改善箇所説明図

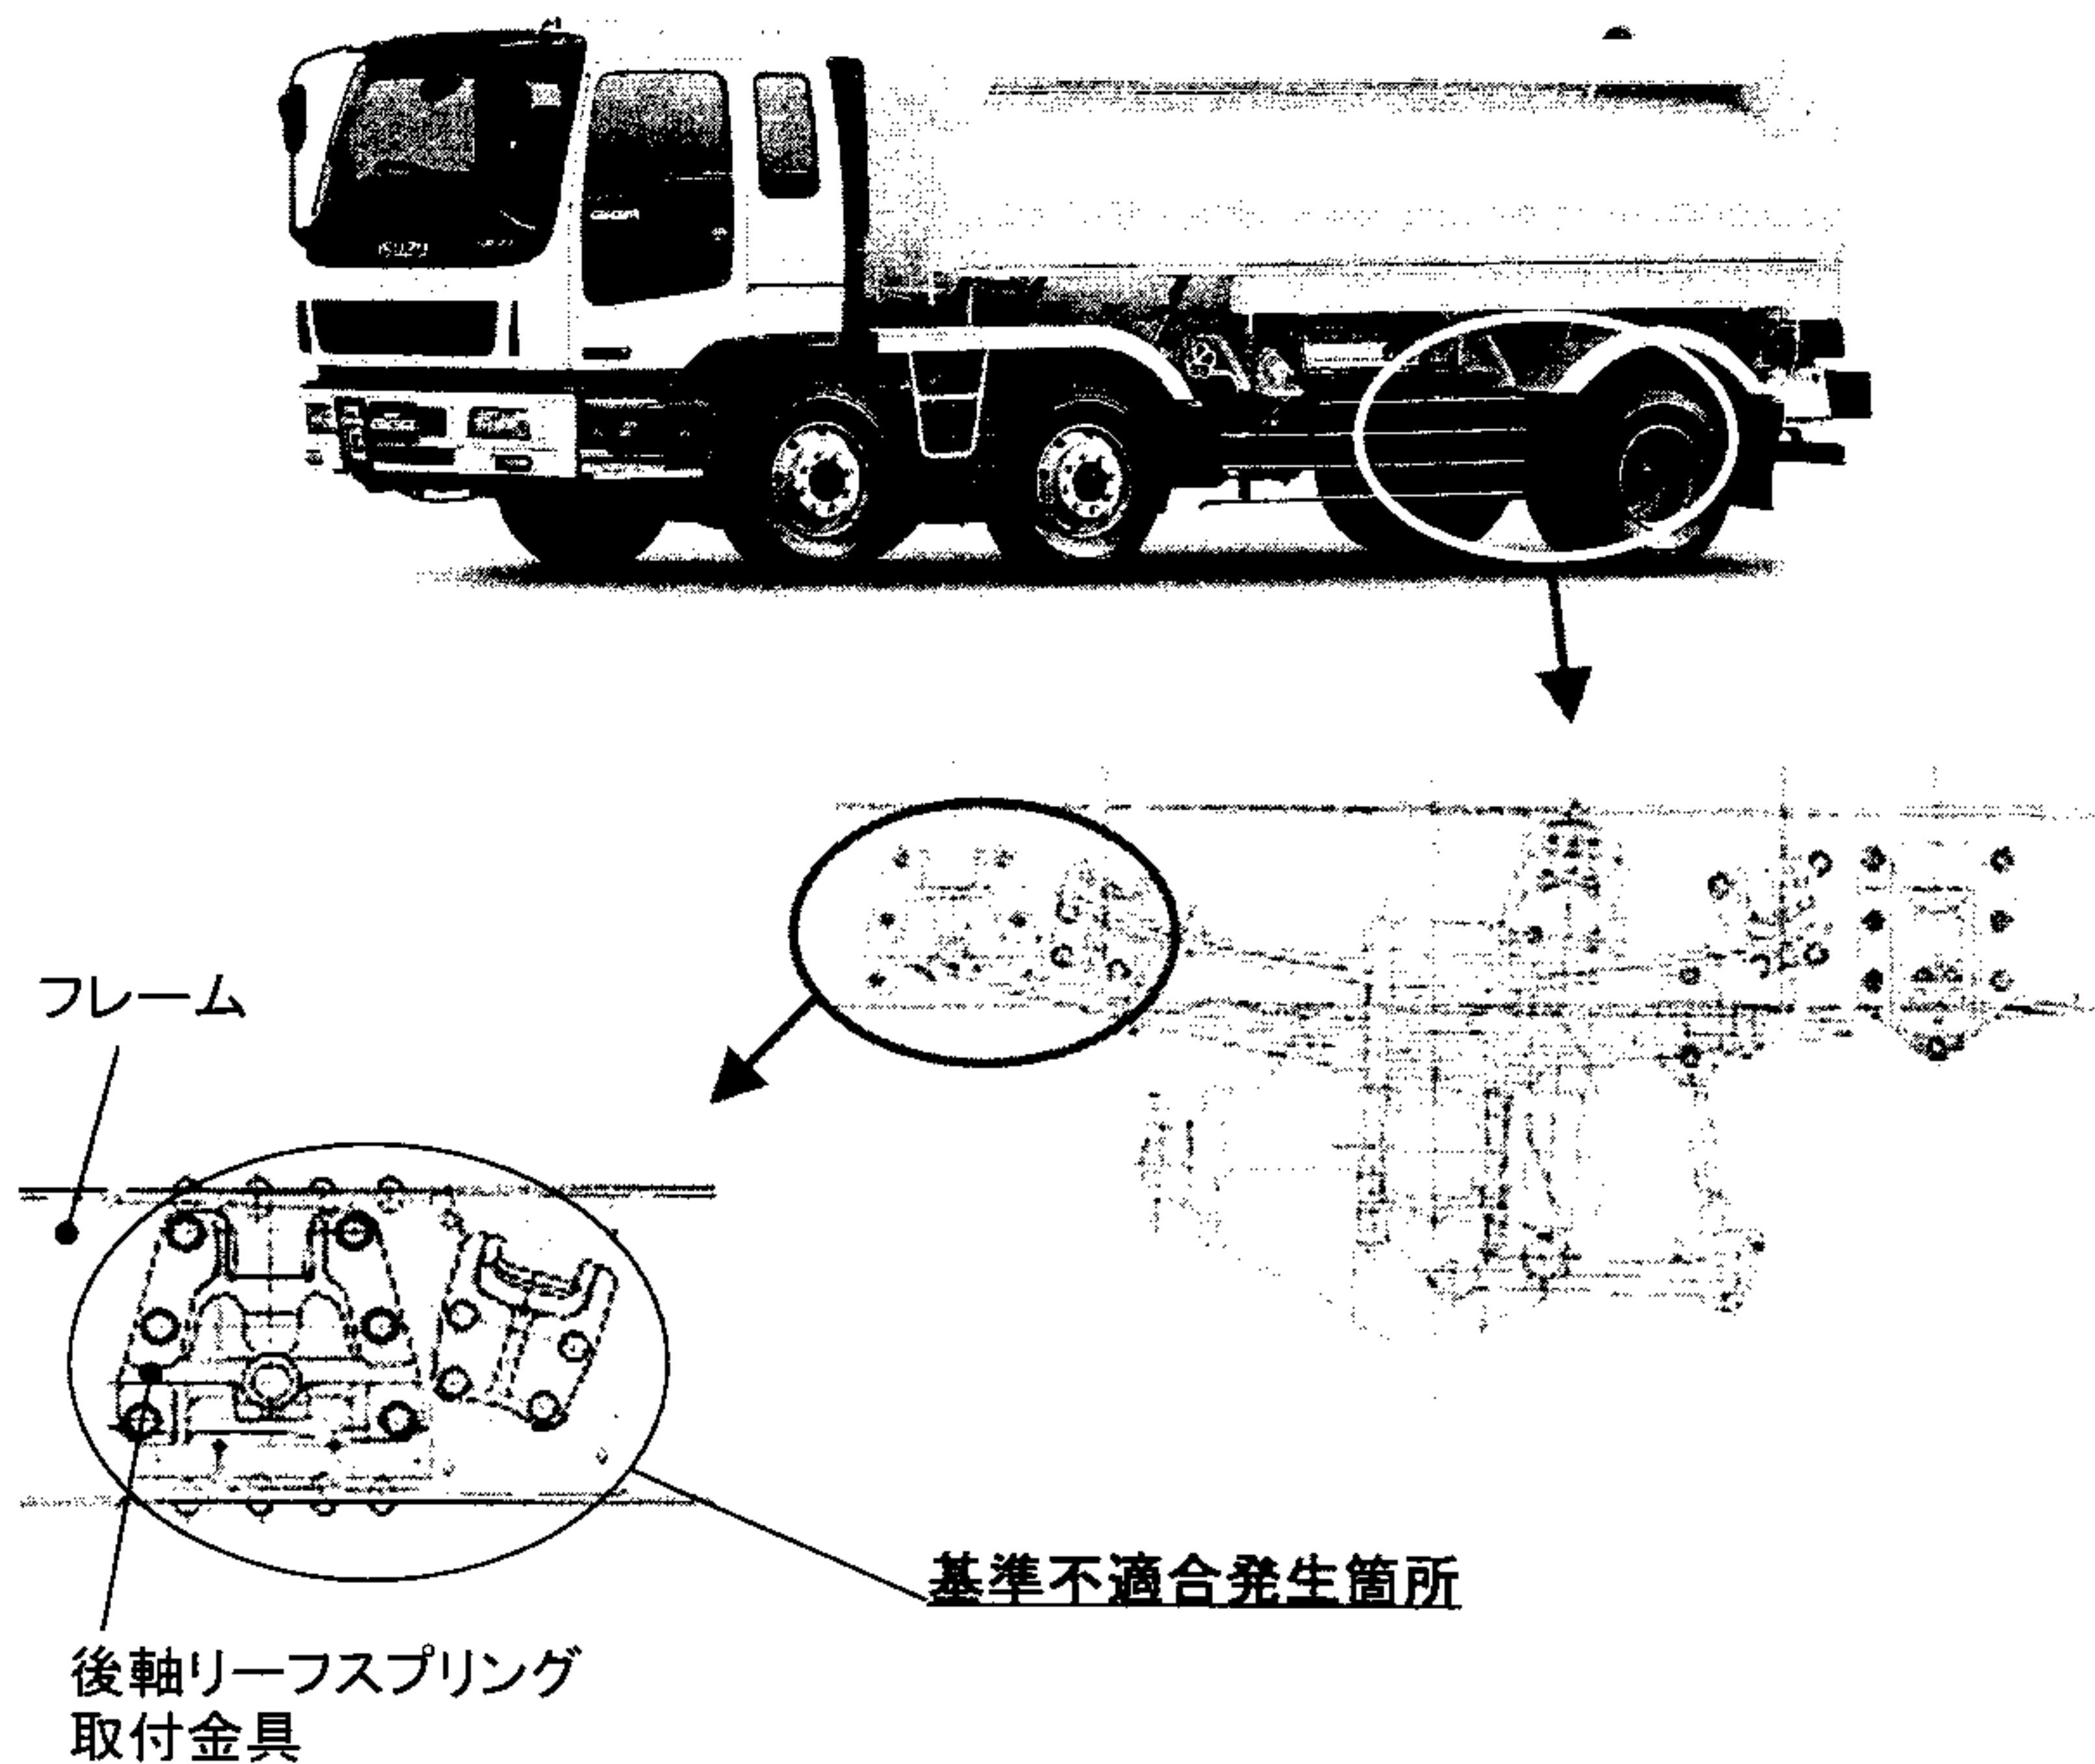
後軸リーフスプリングの取付金具を組付けているフレームの強度が不足しているため、当該取付金具を組付けているフレームの穴部に亀裂が発生することがある。そのため、そのまま使用を続けると、亀裂が進行して、走行安定性が損われるおそれがある。

改善の内容：全車両、補強板を追加する。なお、亀裂があるものは補修する。

識別：後軸リーフスプリング取付金具前側に白色ペイントを塗布する。
